Objet : Balade de Reconnaissance d'Aménagements Cyclables (BRAC) : itinéraire Croix Rompue Saleux

BRAC MARS 2026 - Annexes

Itinéraire Croix Rompue - Saleux

Carrefour vers Aquapôle : l'aménagement actuel semble ignorer le flux cycliste

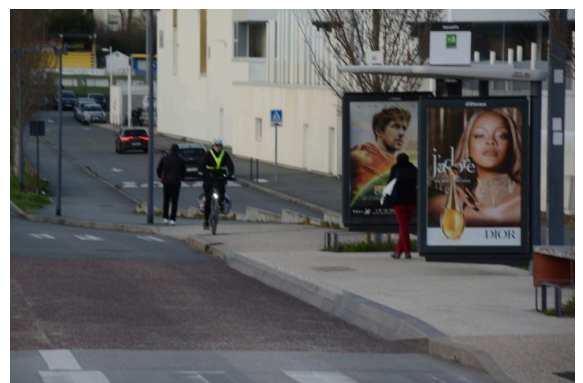
Tourner à droite vers Aquapôle pour reprendre la piste plus loin est contre intuitif : nombre de cyclistes ne le font pas et vont chercher la piste plus loin via la chaussée motorisée

Le "plus loin" reste tout autant ambigu : des marquages semblent indiquer de rester sur la partie bitumée mais amènent sur une bordure de trottoir. S'engager sur la zone gravillonnée piétons-vélo est contre intuitif et impossible lors de manifestations sportives entraînant des stationnements abusifs sur cette même portion gravillonnée

L'accès Aquapôle n'est pas géré pour les cyclistes, à tel point que ceux-ci s'adaptent "au moins pire du moment" en empruntant soit la voie motorisée, soit la voie bus soit le prolongement de la voie verte qui amène sur l'arrêt de bus. Nous sommes restés à peine 10 minutes pour constater ce mix de stratégies adaptatives vélos

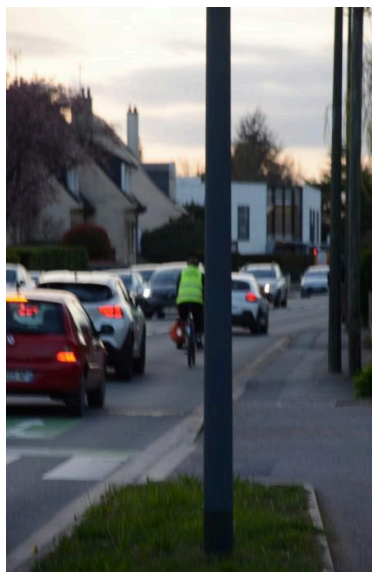
Tout n'est pas noir sur Alexandre Dumas, sauf :

Gris foncé : cette esplanade gravillonnée mélangeant piétons et vélos là où l'espace permet la séparation des flux

Vert : traversée bien identifiée et sécurisée

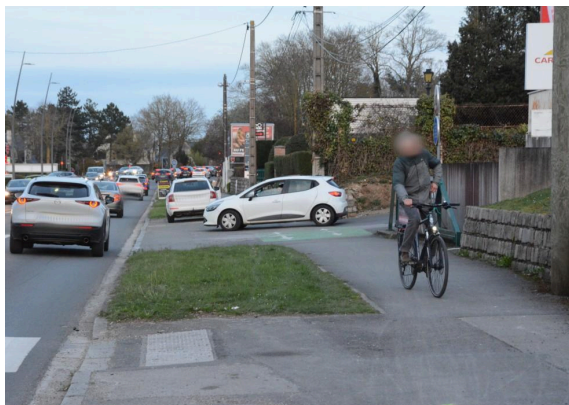
Rien pour les cyclistes ensuite jusqu'à l'avenue du 14 juillet. Arrivé là, il faut savoir que la piste est en rive sud : le contournement du carrefour à vélo se fait au "à la connaissance des lieux"

L'arrivée sur la voie partagée piétons vélos Paul Claudel est décevante : aménagement obsolète, voire dangereux (multiples entrées-sorties sans visibilité). Une seule sortie "vertueuse" équipée de miroir (le bienfaiteur ne sera pas dénoncé !). Enfin, il ne dessert pas les zones habitables construites ultérieurement en rive nord ; l'espace disponible (notamment zone herbeuse et voie centrale) doivent permettre l'aménagement d'une vraie piste bidirectionnelle

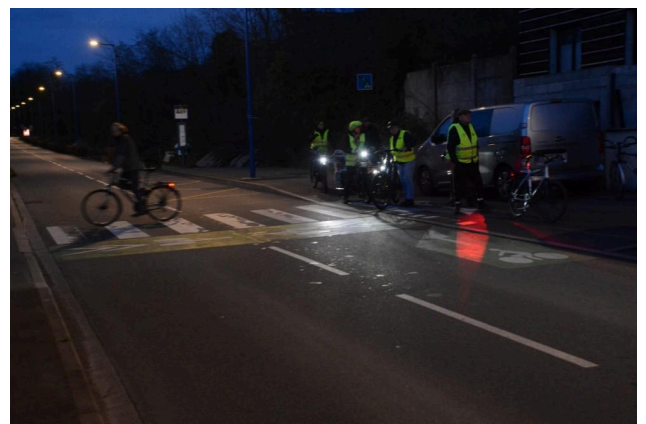
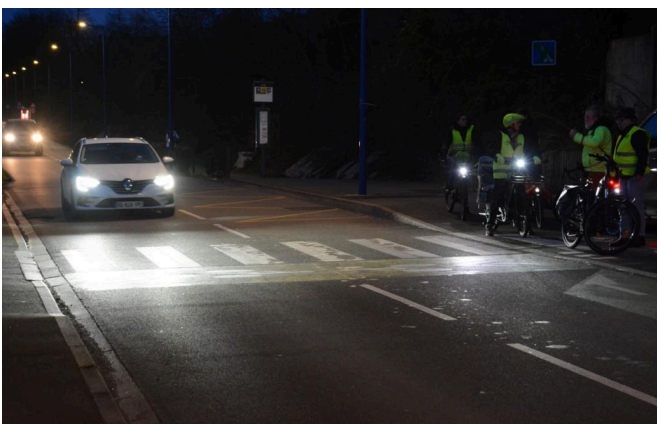
Venant de Paul Claudel, ce n'est pas clair : panneau voie verte pour traverser la rue des Facultés et rejoindre la voie verte en rive gauche de La Croix Jourdain, puis fin de voie verte à l'entrée des bus **donc pas de piste bidirectionnelle** ? Faut-il comprendre qu'on doit traverser en rive droite pour reprendre la voie verte à gauche au rond point suivant, ce qui serait une aberration des points de vue continuité et sécurité

L'accès est clair venant de Bernard Risbourg ou chemin du Thil (donc rive nord-ouest de La Croix Jourdain). Rond-point bien tracé.
